Notitie

Aan	:	Omgevingsdienst Regio Arnhem
Van	:	5.1.2e
Datum	:	17 mei 2024
Versie	:	1.0
Betreft	:	Beoordeling op hoofdlijnen: bestek 240428 Stortplaats Doonweg te Eerbeek, Aanlegfase 1 Eindafdichting
Referentie	:	P2446/N02

Betreft: beoordeling op hoofdlijnen bestek 240428 [10] en tekeningen [11].

Tekening 05 profiel N1 en N2 Aanlegfase 1

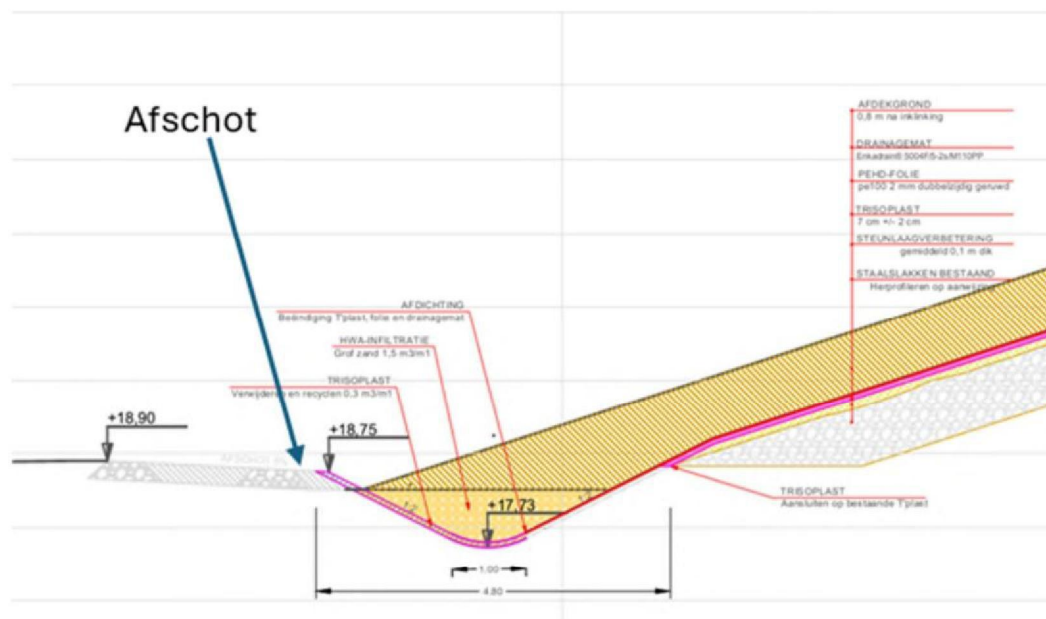
Opmerking 22. De inspectieweg wordt met een afschot van 5% in de richting van de sloot gelegd. Is dit de meest voor de hand liggende gewenste optie? In fase 1 zal bij hevige neerslag (schoon) water naar de opvangsloot stromen: extra te verpompen m³. Zie ook Opmerking 26.

Tekening 17 profiel O1 en O2 Aanlegfase 1

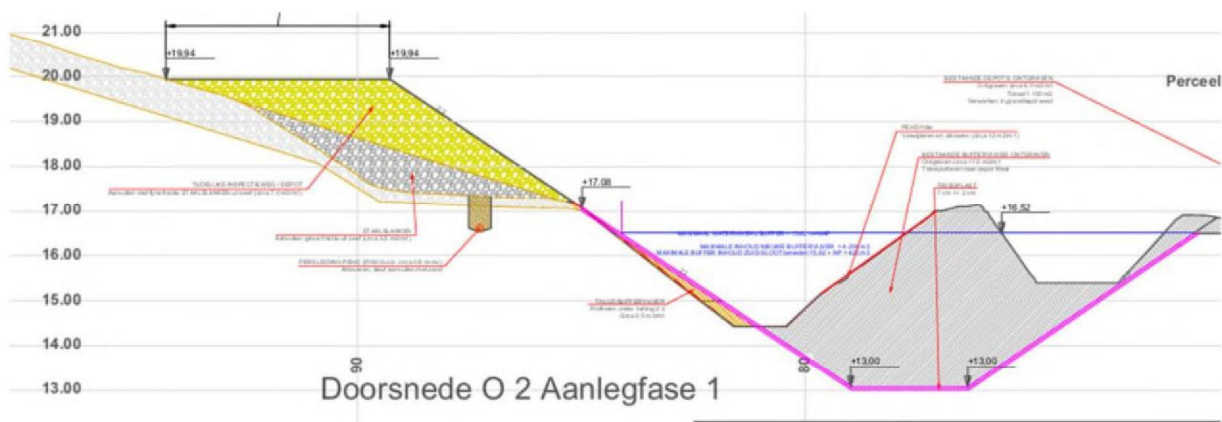
Opmerking 25. De inspectieweg aan de oostzijde ligt 7 meter boven de slootbodembodem. De taludhelling is 2:3 (=1:1,5). De afstand van rand inspectieweg tot slootbodembodem is ruim 10 meter. Aan de boszijde is geen onderhoudspad voorzien. Is onderhoud van buffer mogelijk?

Tekening 21 profiel N1 en N2 Aanlegfase 1

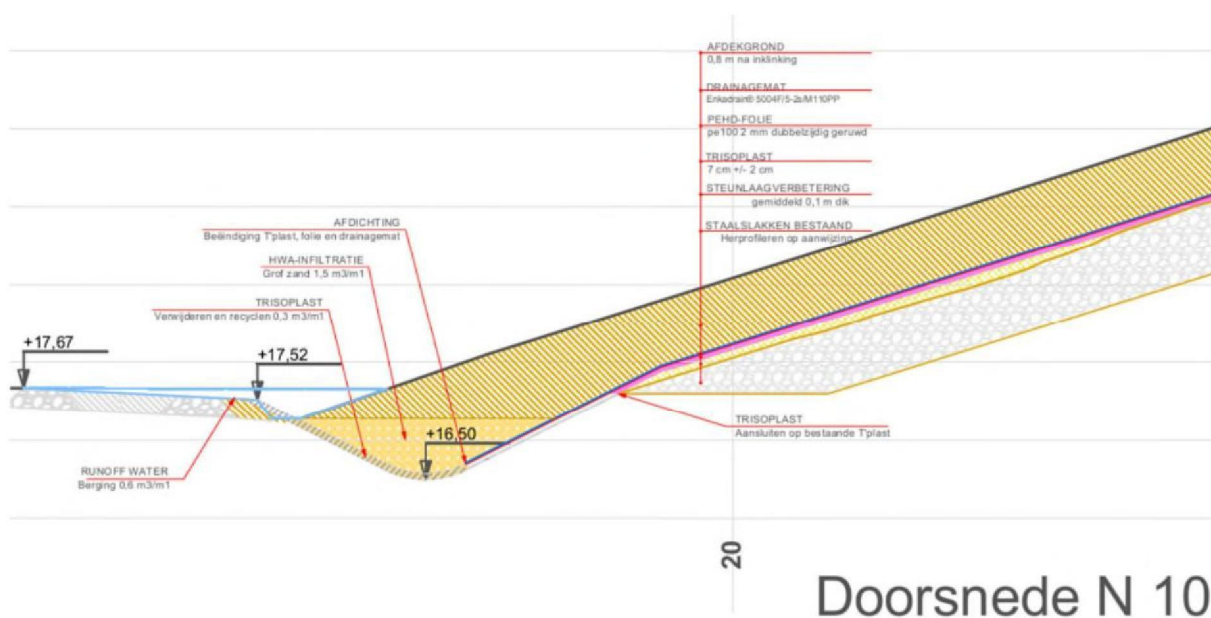
Opmerking 26. De inspectieweg wordt met een afschot van 5% in de richting van de sloot gelegd. In fase 2 (na aanbrengen bovenafdichting) zal schoon hemelwater aan de stortzijde van de inspectieweg geïnfiltreerd worden cq afstromen in oostelijke richting naar de paddenpoel aan de oostzijde. Is overwogen om het afschot van de stortplaats af te leggen (infiltratie in omliggend maaiveld)? Welke voor- en nadelen zijn er?

Opmerking 27. In de teen wordt een berging van runoff water aangegeven (blauwe lijn in ds. N10). Is dit werkelijk het geval? Het water stroomt onder vrij verval in oostelijke richting.
